ヒアリング資料最終版からの変更点整理表

V 変更の理由

工事計画変更認可申請書の一部補正について

図 2-2 強度評価フロー

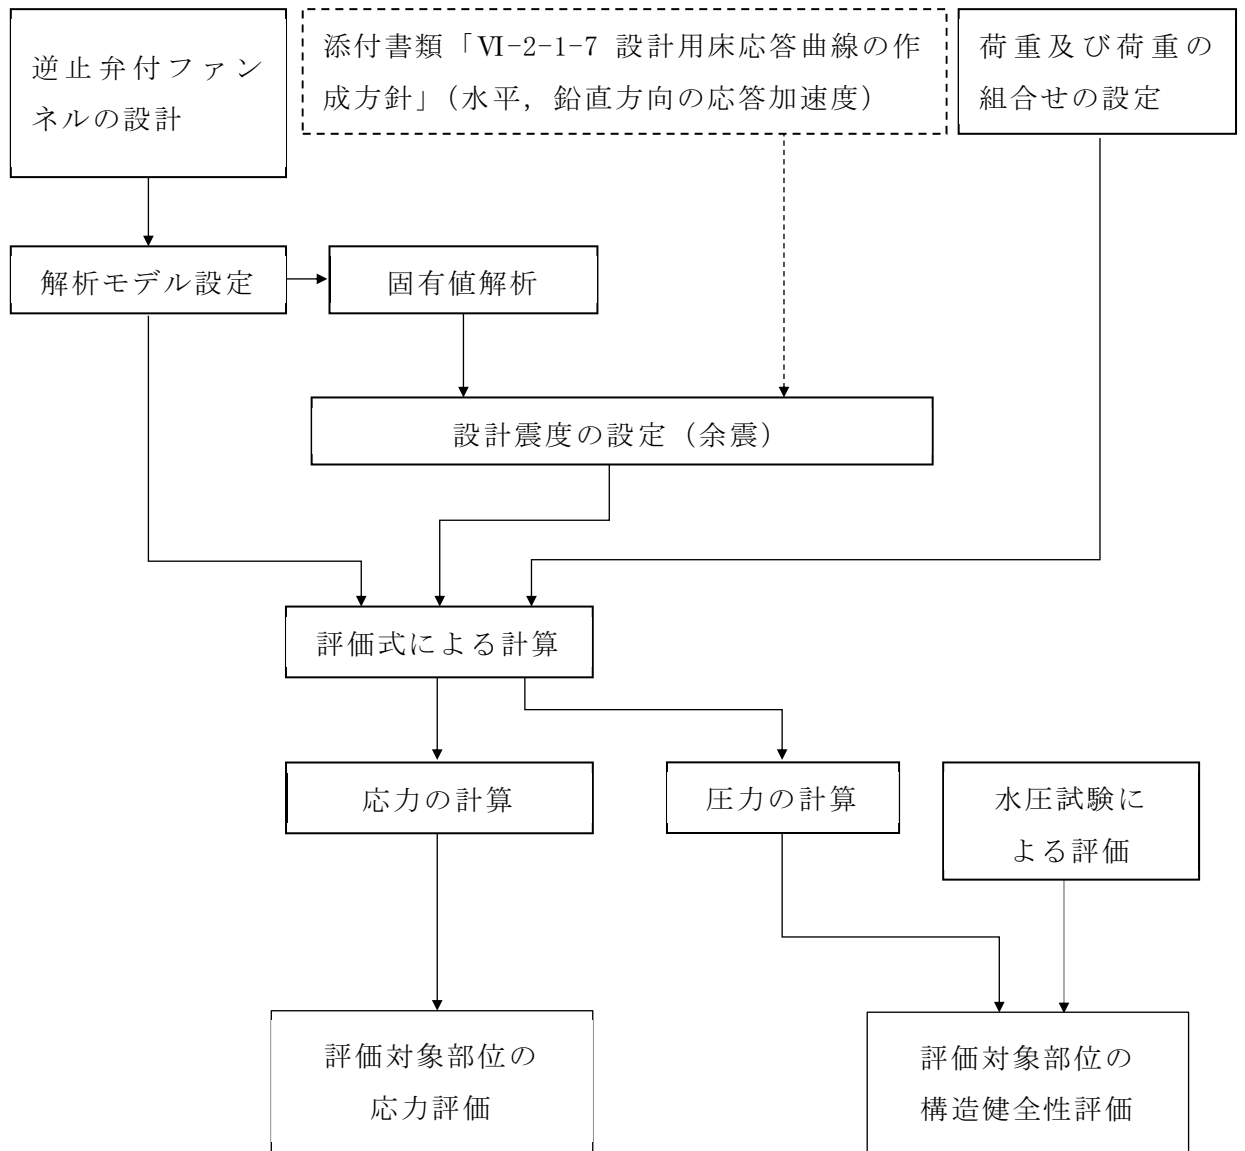
No.	資料No.	資料名	最終版資料提出日	資料への変更箇所		修正理由
27	資料82	VI-3-別添-3-2-9-1 逆止弁付ファンネル(第2号機)の強度計算書	2023/6/14	(修正前) p.1 (以下、逆止弁付ファンネルという。)	(修正後) p.1 (以下「逆止弁付ファンネル」という。)	記載適正化 (記載の統一)
28	資料82	VI-3-別添-3-2-9-1 逆止弁付ファンネル(第2号機)の強度計算書	2023/6/14	(修正前) p.4 強度評価フローを図2-1に示す。	(修正後) p.4 強度評価フローを図2-2に示す。	記載適正化 (図面番号の整合性を図ったもの)
29	資料82	VI-3-別添-3-2-9-1 逆止弁付ファンネル(第2号機)の強度計算書	2023/6/14	(修正前) p.5 図2-1 強度評価フロー	(修正後) p.5 図2-2 強度評価フロー	記載適正化 (図面番号の整合性を図ったもの)
30	資料82	VI-3-別添-3-2-9-1 逆止弁付ファンネル(第2号機)の強度計算書	2023/6/14	(修正前) p.6 (以下、設計・建設規格という。)	(修正後) p.6 (以下「設計・建設規格」という。)	記載適正化 (記載の統一)
31	資料82	VI-3-別添-3-2-9-1 逆止弁付ファンネル(第2号機)の強度計算書	2023/6/14	(修正前) p.10 表4-1 E(弁本体の縦弾性係数)の単位の「mm」	(修正後) p.10 表4-1 E(弁本体の縦弾性係数)の単位の「MPa」	記載適正化 (誤記修正)
32	資料83	VI-3-別添-3-2-9-2 逆止弁付ファンネル(第3号機)の強度計算書	2023/6/14	(修正前) p.1 (以下、逆止弁付ファンネルという。)	(修正後) p.1 (以下「逆止弁付ファンネル」という。)	記載適正化 (記載の統一)
33	資料83	VI-3-別添-3-2-9-2 逆止弁付ファンネル(第3号機)の強度計算書	2023/6/14	(修正前) p.4 強度評価フローを図2-1に示す。	(修正後) p.4 強度評価フローを図2-2に示す。	記載適正化 (図面番号の整合性を図ったもの)

逆止弁付ファンネルの強度評価フローを図 2-2 に示す。逆止弁付ファンネルの強度評価においては、その構造を踏まえ、津波荷重及び余震に伴う荷重の作用方向及び伝達過程を考慮し、評価部位を設定する。強度評価に用いる荷重及び荷重の組合せは、津波に伴う荷重作用時（以下「津波時」という。）及び津波に伴う荷重と余震に伴う荷重の作用時（以下「重畳時」という。）を考慮し、評価される最大荷重を設定する。重畳時における余震荷重は、添付書類「VI-3-別添 3-1 津波への配慮が必要な施設の強度計算の方針」に示す津波荷重との重畳を考慮する弾性設計用地震動 $S_d - D 2$ による地震力とする。余震荷重の設定に当たっては、弾性設計用地震動 $S_d - D 2$ を入力して得られた設置床の最大応答加速度の最大値を考慮して設定した設計震度を用いる。

図 2-2 強度評価フロー

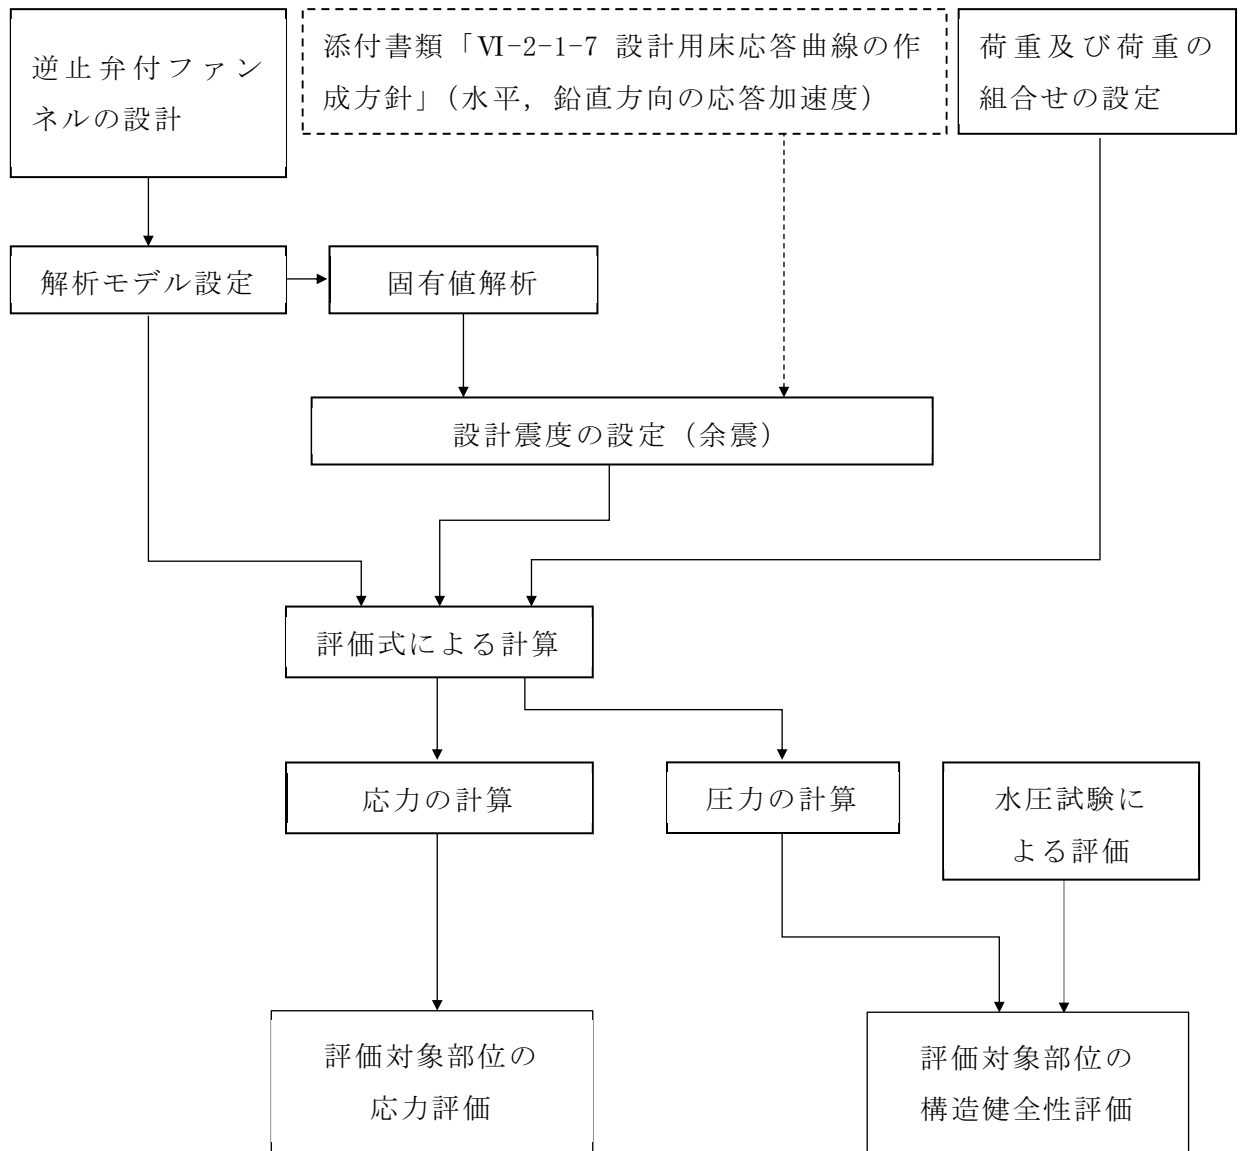
34	資料83	VI-3-別添-3-2-9-2 逆止弁付ファンネル(第3号機)の強度計算書	2023/6/14	(修正前) p.5 図2-1 強度評価フロー	(修正後) p.5 図2-2 強度評価フロー	記載適正化 (図面番号の整合性を図ったもの)
35	資料83	VI-3-別添-3-2-9-2 逆止弁付ファンネル(第3号機)の強度計算書	2023/6/14	(修正前) p.6 (以下、設計・建設規格という。)	(修正後) p.6 (以下「設計・建設規格」という。)	記載適正化 (記載の統一)
36	資料83	VI-3-別添-3-2-9-2 逆止弁付ファンネル(第3号機)の強度計算書	2023/6/14	(修正前) p.10 表4-1 E(弁本体の縦弾性係数)の単位の「mm」	(修正後) p.10 表4-1 E(弁本体の縦弾性係数)の単位の「MPa」	記載適正化 (誤記修正)
37	資料19	外郭浸水防護設備 要目表	2023/6/14	(修正前) p.1 8.5 浸水防護施設 8.5.1 外郭浸水防護設備	(修正後) p.1 8. その他発電用原子炉の附属施設 8.5 浸水防護施設 8.5.1 外郭浸水防護設備	対象の明確化のため記載を追加
38	資料2	女川2号設工認 指摘事項に対する回答整理表 別紙7	2023/7/21	(修正前) P.110 *4 …変更または追加がある添付書類(回答整理表 別紙3 と同様) *5 …変更がない添付書類(回答整理表 別紙3 と同様)	(修正後) P.110 補足100-6 別紙8 *4 …変更または追加がある添付書類(補足100-6 別紙4 と同様) *5 …変更がない添付書類(補足100-6 別紙4 と同様)	記載適正化 (資料構成の変更に伴う修正)

逆止弁付ファンネルの強度評価フローを図 2-2 に示す。逆止弁付ファンネルの強度評価においては、その構造を踏まえ、津波荷重及び余震に伴う荷重の作用方向及び伝達過程を考慮し、評価部位を設定する。強度評価に用いる荷重及び荷重の組合せは、津波に伴う荷重作用時（以下「津波時」という。）及び津波に伴う荷重と余震に伴う荷重の作用時（以下「重畳時」という。）を考慮し、評価される最大荷重を設定する。重畳時における余震荷重は、添付書類「VI-3-別添 3-1 津波への配慮が必要な施設の強度計算の方針」に示す津波荷重との重畳を考慮する弾性設計用地震動 S d - D 2 による地震力とする。余震荷重の設定に当たっては、弾性設計用地震動 S d - D 2 を入力して得られた設置床の最大応答加速度の最大値を考慮して設定した設計震度を用いる。
